RESOLUCIÓN N° 002092 (24 SEP. 2024)

“Por la cual se resuelven unos recursos de reposición interpuestos en contra de la Resolución 1351 del 5 de julio de 2024 y se toman otras determinaciones”

Por medio de la Resolución 1351 del 5 de julio de 2024, esta Autoridad Nacional autorizó la modificación de la Licencia Ambiental otorgada mediante Resolución 1326 del 05 de agosto de 2020 (modificación 1 de la Licencia Ambiental del proyecto UPME 01 de 2013 (Soacha – Tequendama).

Figura 1 Ubicación de la plaza de tendido 2 sobre la unidad de cobertura de otros cultivos transitorios

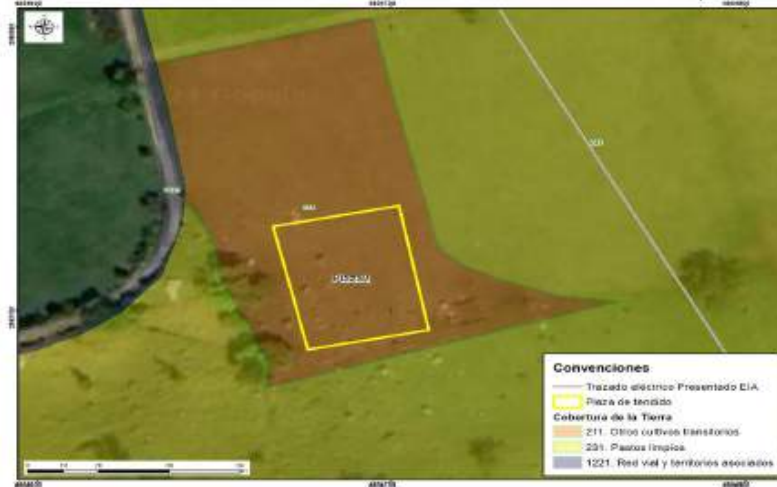
Conforme lo establecido en la zonificación del DMI, adoptada en la Resolución 1596 del 2 de junio de 2006, la plaza de tendido 2 se ubica dentro en una zona de producción y subzona agroforestal sostenible y una zona de protección absoluta. No obstante, tal y como se referenció en el complemento al EIA, dicha área se encuentra dentro de una cobertura de cultivos transitorios (Ver Figura 1 y Fotografía 1), razón por la cual, no es necesario realizar mantenimiento tipo rocería o aprovechamiento forestal. Al no realizarse estas intervenciones no se afectarán los valores de conservación de estas zonas establecidos en la zonificación del área protegida, según se observan en las siguientes imágenes:

Figura 3 Coberturas Plaza de tendido 9

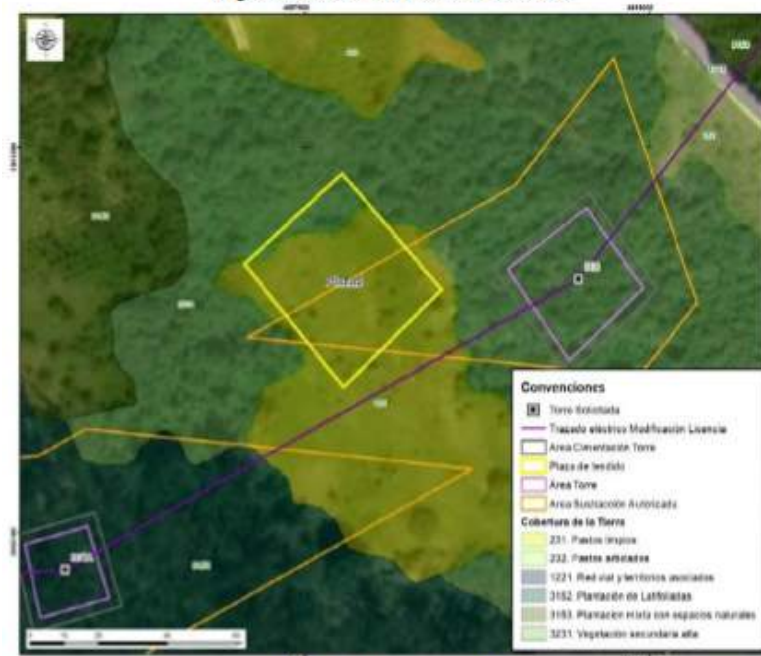
En las siguientes figuras se presenta la cobertura actual de la plaza de tendido y el área donde se localiza:

Figura Cobertura Acc-306

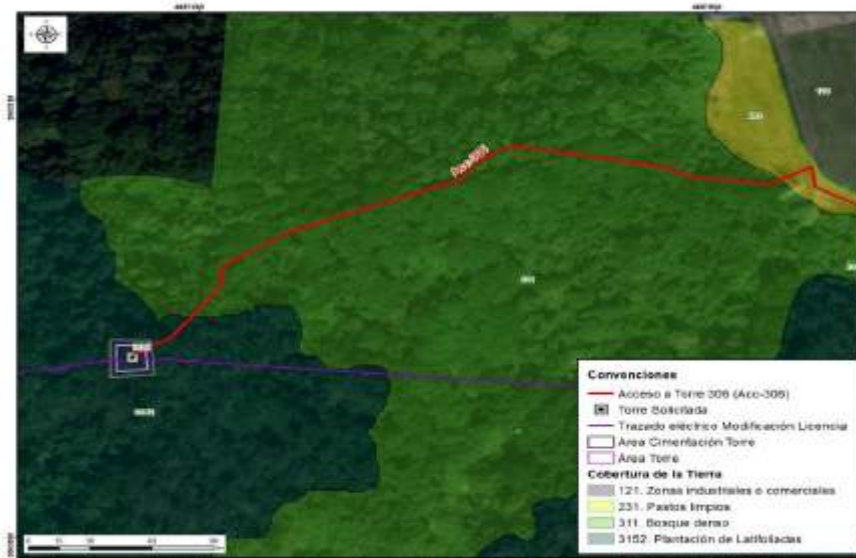
cobertura de bosque denso y de plantación latifoliadas que permite llegar al sitio de torre 306, tal y como se observa en las siguientes figuras.

Figura 12 Ingreso Acc-307 a torre 307

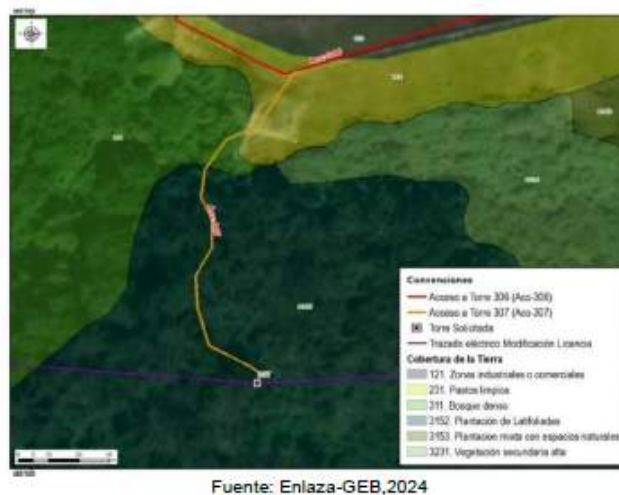
Respecto a la discrepancia entre lo mencionado en el capítulo 3 del complemento del EIA y lo presentado en el MAG sobre la rocería planteada, se aclara que no se realizarán actividades de mantenimiento tipo rocería, teniendo en cuenta las características mencionadas anteriormente, por lo tanto, la diferencia obedeció a un error involuntario.

Figura 33 Cobertura Acc-312

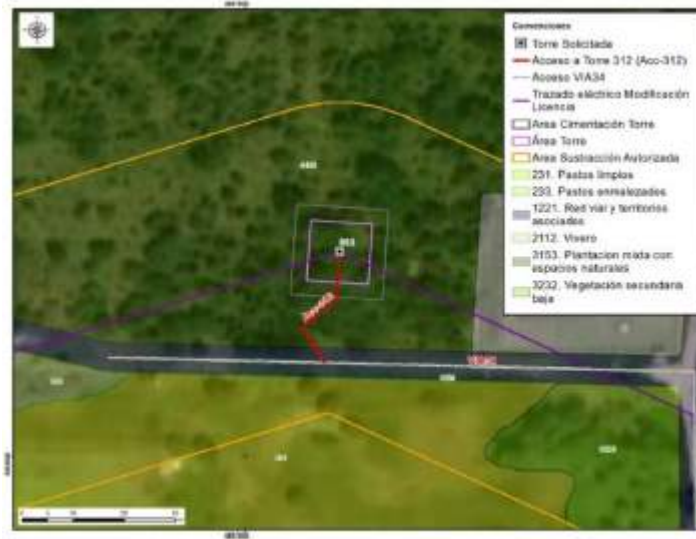
El camino/sendero ACC-312 se encuentra sobre cobertura de plantación mixta con espacios naturales, en el cual no es necesario tramitar el permiso de aprovechamiento forestal. Por el tipo de cobertura, tampoco se requieren actividades de mantenimiento tipo rocería, pues las características de la vegetación del acceso y el ingreso de los materiales y equipos para la construcción y montaje de la torre 312 se realizará de manera peatonal, como se menciona en la tabla 3-8 Descripción de accesos a sitios de torre del capítulo 3. Descripción del proyecto del complemento del EIA. Asimismo, la longitud es de aproximadamente 26.50m hasta el sitio de torre, razón por la cual, no se justifica un

Figura 34 Acc-312 en la zonificación y sub-zonificación del DMI

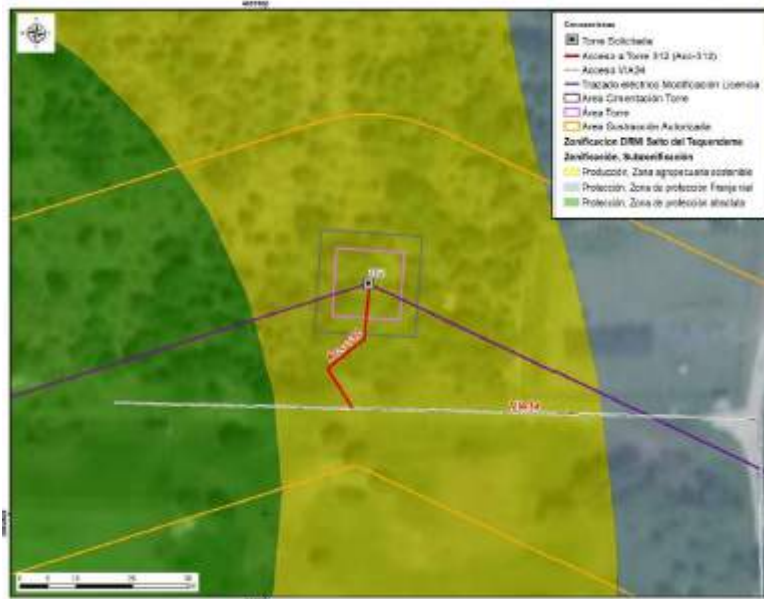
Adicionalmente, el camino/sendero se encuentra en zona de producción y subzona de agropecuaria sostenible acorde con lo establecido en la zonificación del DMI, adoptada en la Resolución 1596 del 2 de junio de 2006, por lo tanto, las actividades de construcción y el uso del acceso son puntuales sin que se generen impactos dentro de los objetos, usos, zonificación y valor de conservación del área protegida asociada al DMI de los Recursos Naturales Sector Salto del Tequendama – Cerro de Manjui, tal y como se evidencia en la siguiente figura.

Figura 28 Área de influencia total para el proyecto"

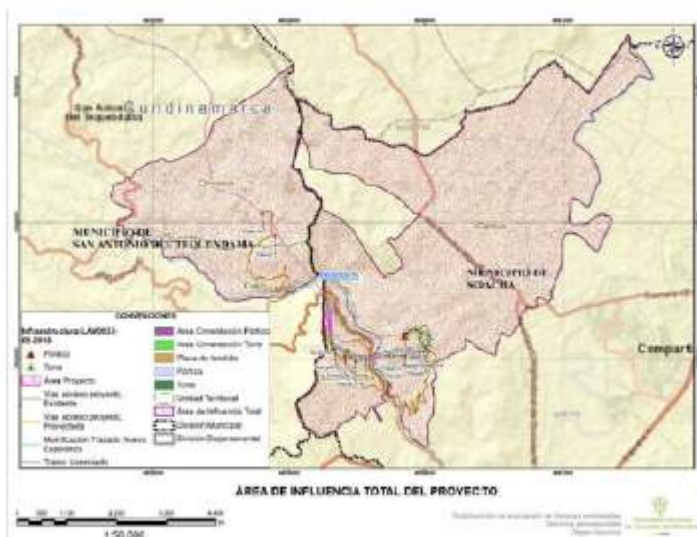
En la Resolución 1351 del 5 de julio de 2024 consideraciones sobre el área total o definitiva, Página 85, la ANLA indica “el área de influencia total que abarca las áreas de influencia físico-biótica y la socioeconómica tiene un área de 4.450,227 ha, incorpora a las Veredas San Francisco y Canoas en jurisdicción del municipio de Soacha; y veredas Cusio y Chicaque en el municipio de San Antonio del Tequendama. Tal y como se presenta en la siguiente figura:
